HOTĂRÂRE

privind aprobarea Planului Urbanistic de Detaliu – Construire locuință unifamilială, Sparțial+P+E,
str. Martin Opitz nr. 11A

AVIZ
Nr. **69**, din **28.06.2021**

pentru P.U.D. - construire locuință unifamilială Spartial+P+E, str. Martin Opitz nr. 11A; generat de imobilul cu nr. CAD. 335743;

PLANA: REGLEMENTARI
URBANISTICE PLANA NR.: 2
SCARA: 1:200

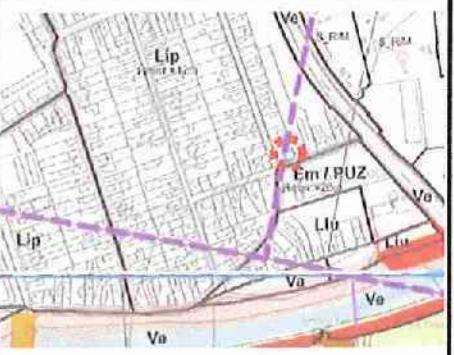
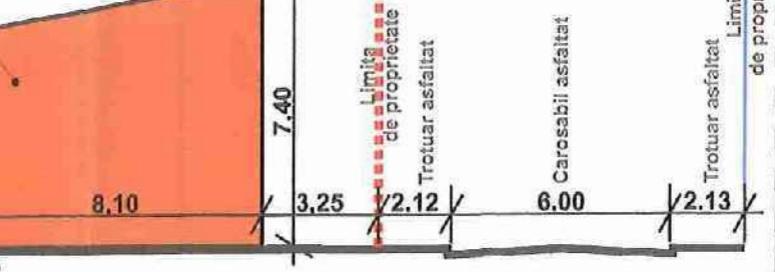
Nu sunt de acord cu amplasarea imobilului - casa de locuit la limita cu proprietatea mea (în valoare), solicitând ca se luată în considerare prevederile legii 50/1991 fata de limita mea și proprietate, și tot mai mult că construcția actuală este în valoare un imobil de valoare foarte mare.

Pentru construirea imobilului de pe str. Martin Opitz nr. 11A, coproprietara Florina-Lavinia Ferentiu a obținut certificatul de urbanism nr. 1849 din 04/05/2020 eliberat de Primăria Cluj- Napoca. Conform acestuia:

art. 6 -Amplasarea cladirilor fata de limitele laterale și posterioare ale parcelelor pentru parcelele cu front la stradă de o lungime mai mare decât 10 m - litera (b) În cazul existenței calcanelor pe ambele laturi ale parcelei se va închide frontul.

Imobilul de pe str. Martin Opitz nr. 11A se învecinează în lateral cu două parcele (de la nr. 11 și nr. 13), amândouă având calcane spre el. Asadar, conform regulamentului local de urbanism, imobilul de la nr. 11A se va atașa la cele două calcane existente în dreapta, respectiv în stanga lui, cu calcane, închizând frontul.

Prin PUD-ul elaborat pentru imobilul de pe str. Martin Opitz nr. 11A regulamentul local de urbanism este respectat întocmai.

Precizăm că Legea 50 din 29 iulie 1991, republicată și actualizată stabilește reguli generale privind autorizarea execuției lucrărilor de construcții, nicidcum nu prevede distanțe minime de amplasare a cladirilor, etc. Totodata documentația PUD (Plan Urbanistic de Detaliu) este o documentație de rang inferior, fata de PUG; PUZ, ea nu poate modifica documentațiile de rang superior.
